**Avis de la Mission régionale d'autorité environnementale
de Nouvelle-Aquitaine sur le projet de mise en compatibilité par
déclaration de projet du plan local d'urbanisme intercommunal
(PLUi) du bocage bressuirais (Deux-Sèvres) portée par la
communauté d'agglomération du Bocage Bressuirais**

n°MRAe 2022ANA89

Dossier : PP-2022-12910

Porteur du plan : communauté d'agglomération du Bocage Bressuirais

Linéaires de haies devant être coupées à gauche ; Linéaires de haies devant être protégées ou créées à droite (source ; notice d'évaluation environnementale, p. 113)

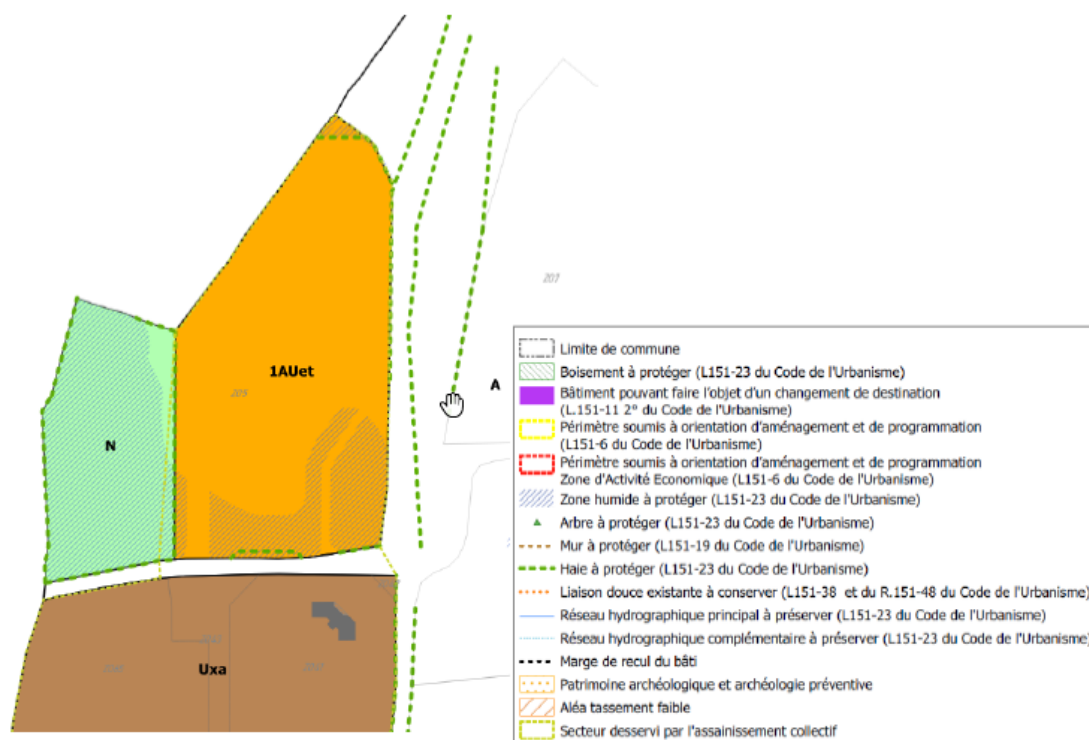
S'agissant des haies, la MRAe relève avec intérêt l'acquisition par le porteur de projet, pour mise en gestion, d'une parcelle comportant une haie favorable au Grand Capricorne sur la commune de La Tessoualle. Sur le territoire de Mauléon, la notice de la mise en compatibilité précise que 70 mètres linéaires de haies protégées sont supprimées pour permettre le projet, avec la mise sous protection en contrepartie, de 172 mètres linéaires de haies protégées nouvelles. Or, le dossier ne permet pas de localiser les haies concernées, en l'absence d'une carte représentant les linéaires concernés.

La MRAe recommande que le dossier fasse apparaître plus clairement les mesures ERC portées par le règlement en vigueur, aux côtés de celles introduites par le projet de mise en compatibilité objet du présent avis, en justifiant, par leur pertinence écologique, les choix de localisation des mesures de compensation. L'ajout au dossier d'une carte superposant le plan de zonage et le projet favoriserait également la compréhension du dossier.

De plus, la MRAe s'était interrogée dans le cadre de la demande d'examen au cas par cas sur la fonctionnalité écologique des haies devant être créées autour du site, dans la mesure où celles-ci seront bordées par un circuit poids-lourd, et situées à proximité d'une installation générant pour la faune des nuisances sonores, lumineuses et olfactives. Le principe d'implantation des voies de desserte à proximité des haies n'a pas varié, les dispositions du PLUi ne régissant pas cette distance, mais seulement la distance entre les haies protégées et « les constructions et clôtures nécessitant une fondation ».

*Zone contributive de la zone humide à gauche (source : notice d'évaluation environnementale, p. 63) ;
Impact du projet sur la zone humide (source : notice de l'évaluation environnementale, p. 108)*

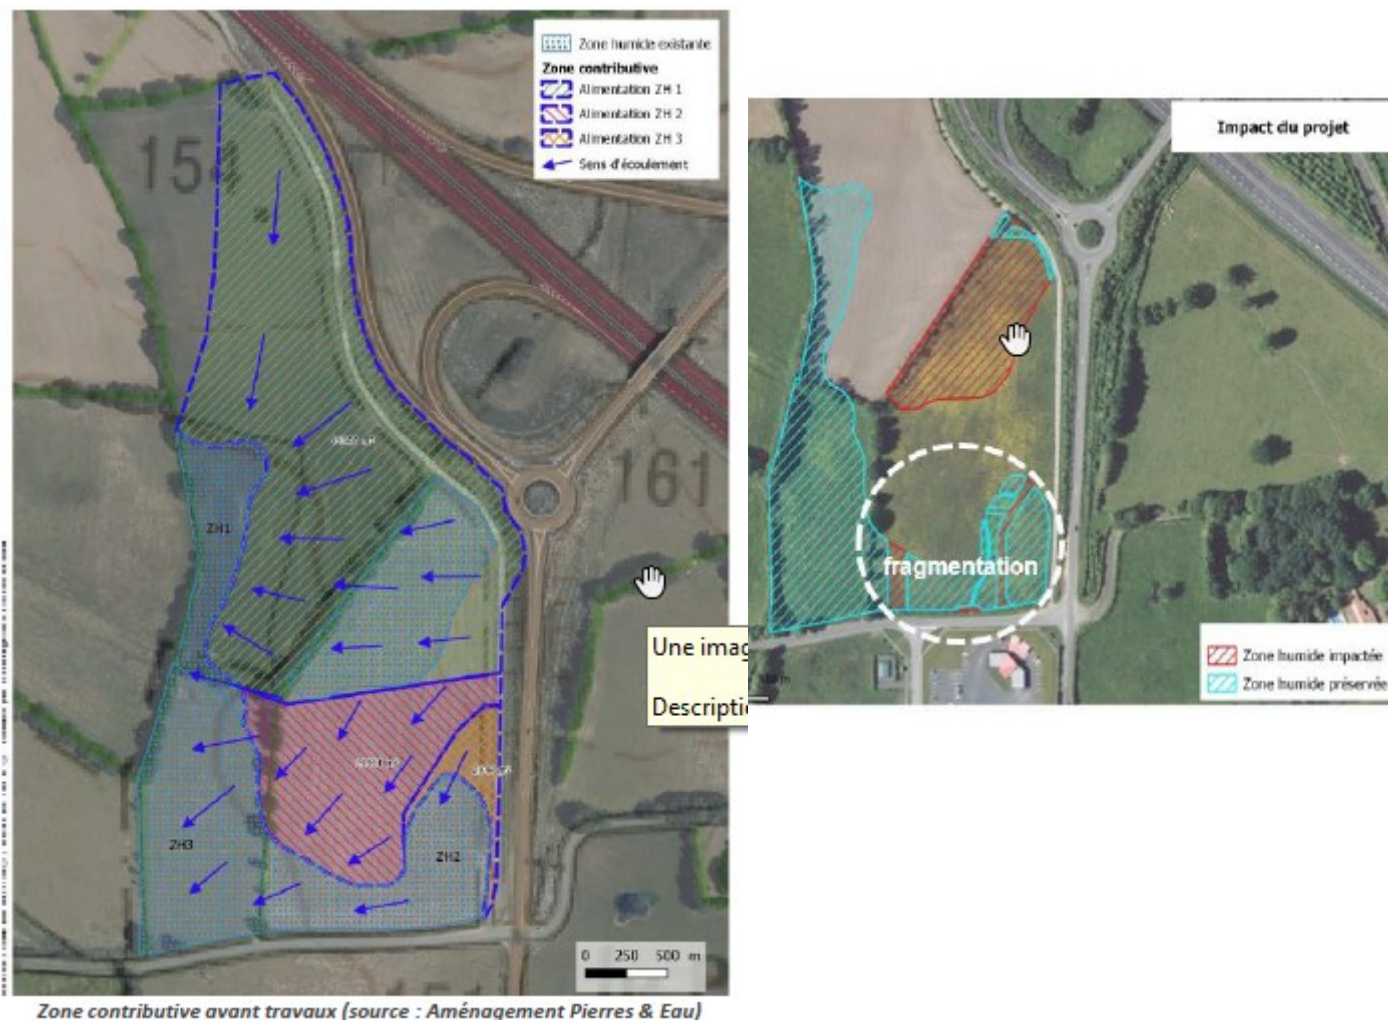
La MRAe recommande que la méthode d'estimation des surfaces de zone humide préservées grâce aux mesures dites de « réduction d'impact » soit explicitée.

La MRAe recommande de reprendre dans le dossier de mise en compatibilité la cartographie présentée à la page 198 de l'étude d'impact, afin de démontrer que les 0,495 ha pris en compte dans le calcul correspondent bien à l'intégralité de la surface de zones humides impactée par la fragmentation, et pas seulement aux surfaces détruites au niveau de l'accès des voies de service.

La MRAe recommande d'apporter au dossier les éléments techniques permettant de justifier de l'équivalence fonctionnelle entre les surfaces de zones humides détruites ou perturbées par le projet permis par le PLUi et les surfaces de compensation prévues sur la commune de La Tessoualle.
